**Forum mondial de l'harmonisation des Règlements
concernant les véhicules**

Groupe de travail de la sécurité passive

Règlement ONU n° 12 (Mécanisme de direction)

**Proposition de série 05 d'amendements au Règlement ONU
n° 12 (Mécanisme de direction)****Communication de l'expert des Pays-Bas***

Modèle C

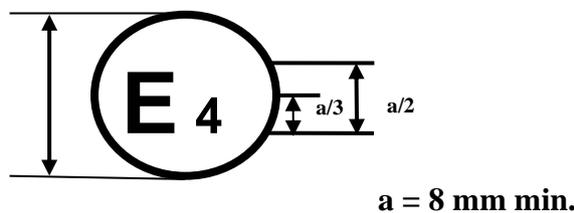
La marque d'homologation ci-dessus, apposée sur une commande de direction, indique que ce type de commande de direction a été homologué aux Pays-Bas (E 4) pour ce qui est de la protection du conducteur contre le mécanisme de direction en cas de choc, en application de la partie pertinente du Règlement n° 12 tel qu'amendé par la série ~~04~~**05** d'amendements.

Figure 4

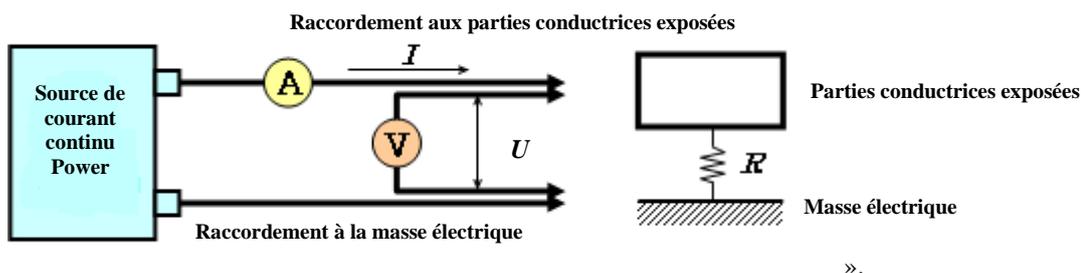
4.1 Méthode d'essai pour la mesure de la résistance électrique

b) Méthode d'essai utilisant une source de courant continu, un voltmètre et un ampèremètre

La source de courant continu, le voltmètre et l'ampèremètre sont reliés aux points de mesure (en règle générale, la masse électrique et l'enveloppe conductrice/la barrière de protection électrique).

On règle la tension de la source de courant continu de manière à obtenir une intensité supérieure à 0,2 A.

On mesure l'intensité "I" et la tension "U".

On calcule la résistance "R" au moyen de la formule suivante :

$$R = U / I$$

La résistance R doit être inférieure à 0,1 Ω .

Nota : Si l'on utilise des fils conducteurs pour mesurer la tension et l'intensité, chacun d'entre eux doit être raccordé de manière indépendante à la barrière de protection électrique/l'enveloppe/la masse électrique. La borne peut être commune pour la mesure de la tension et de l'intensité.

Figure 5
Mesure de U_1'

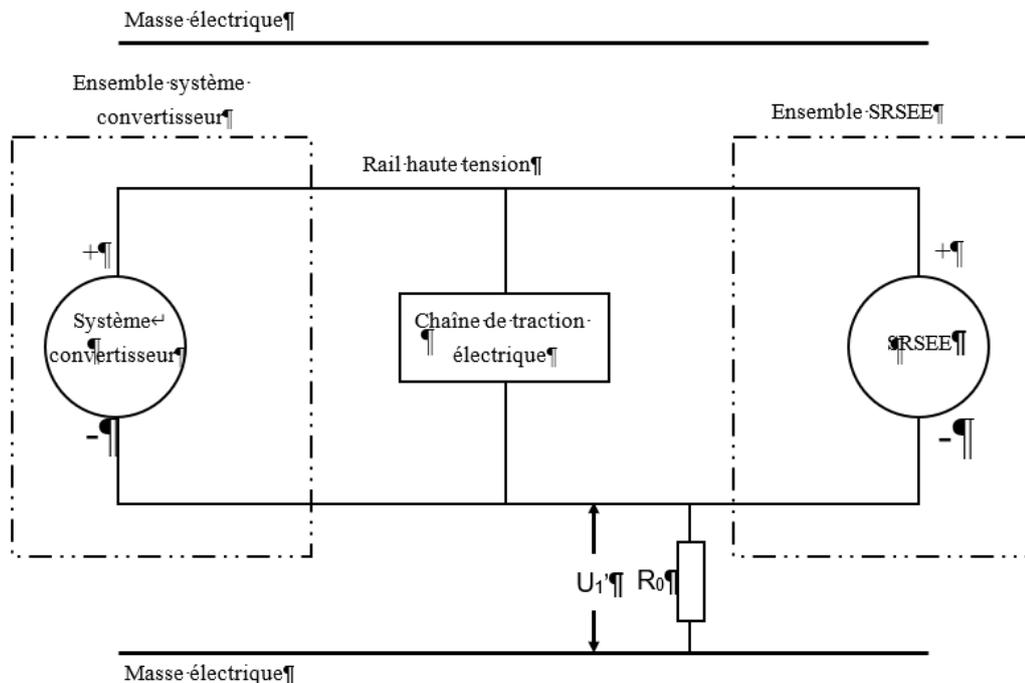
Si U_1 est égale ou supérieure à U_2 , une résistance normalisée connue (R_0) est insérée entre le pôle négatif du rail haute tension et la masse électrique. La résistance R_0 étant en place, la tension (U_1') entre le pôle négatif du rail haute tension et la masse électrique est mesurée (voir fig. 5).

L'isolement électrique (R_i) est calculé conformément à la formule suivante :

$$R_i = R_0 * U_b * (1/U_1' - 1/U_1)$$

Figure 6
Mesure de U_2'

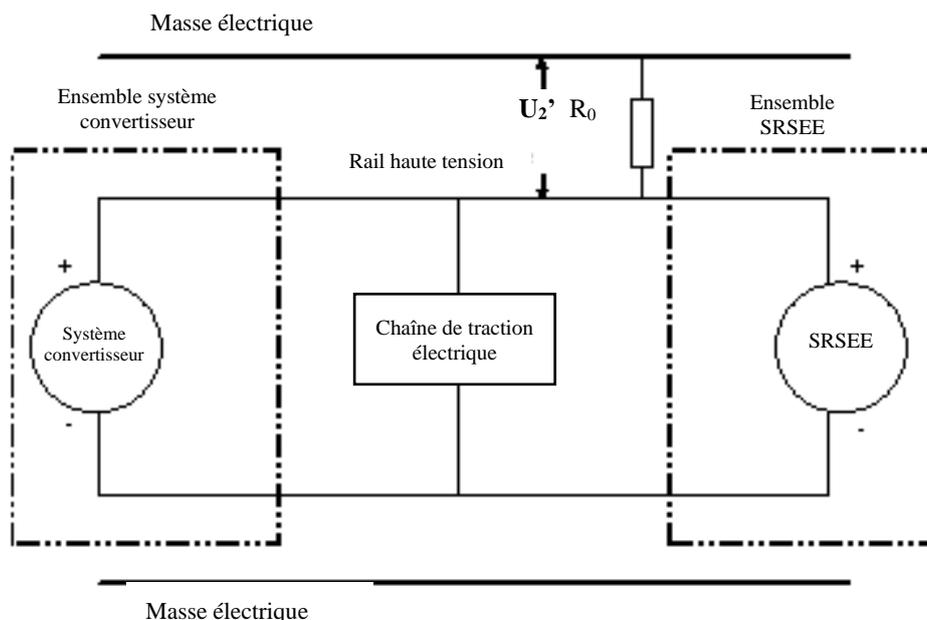
Si U_2 est supérieur à U_1 , intercaler une résistance normalisée connue (R_0) entre le pôle positif du rail haute tension et la masse électrique. La résistance R_0 étant en place, mesurer la tension (U_2') entre le pôle positif du rail haute tension et la masse électrique (voir la figure 6 ci-dessous). L'isolement électrique (R_i) est calculé conformément à la formule suivante :

$$R_i = R_0 * U_b * (1/U_2' - 1/U_2)$$
